การตรวจสอบความปลอดภัยภายหลังการดำเนินการ โครงการปรับปรุงความปลอดภัยทางแยกต่างระดับบางควาย บนทางหลวงพิเศษระหว่างเมืองหมายเลข 7 Road Safety Audit after Completion of Road Safety Improvement Project of Bang Khwai Interchange on Motorway No. 7

This article presents the results of the road safety audit after completion of the "Road Safety Improvement Project of Bang Khwai Interchange on Intercity Motorway No. 7". The project was intended to solve high frequent road accidents at the interchange, especially for trucks and trailers. After the project completion, the road safety audit was conducted together with the collection of accidental records in order to verify the results of the road safety audit and the effectiveness of the project. The results of the study indicated that the main causes of the accidents were inadequate pavement width at the curve and

รูปที่ 1 อุบัติเหตุรถพลิกคว่ำบริเวณ Ramp 0305 ต.ตร. บางคาว

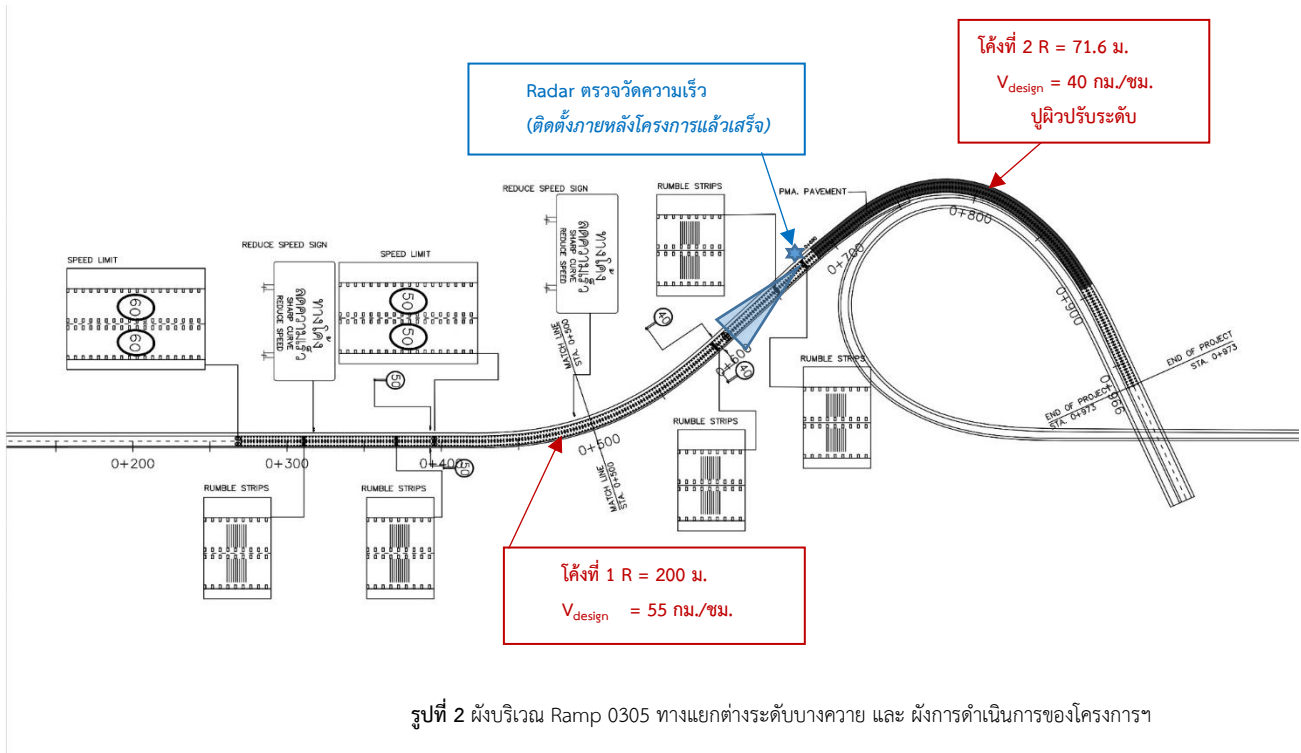
ในโครงการนี้เพียง 0.5 เมตรหรือน้อยกว่า (รูปที่ 1) จึงทำให้เกิดการเฉี่ยวชนกับกำแพงคอนกรีตที่โค้งด้านใน และอาจจะส่งผลให้เสียการควบคุมจนไปปะทะและพลิกคว่ำที่โค้งด้านนอก ทั้งนี้ได้มีการออกแบบเพิ่มความกว้างของช่องจราจร (Widening) ในช่วงทางโค้งไว้แล้ว ขทพ.จึงได้จัดทำโครงการฯ ขึ้นเพื่อปรับปรุงความปลอดภัยและแก้ไขปัญหาดังกล่าวของ Ramp 0305 ด้านซ้ายทาง โดยมีแผนผังการดำเนินการโครงการฯ ดังแสดงในรูปที่ 2
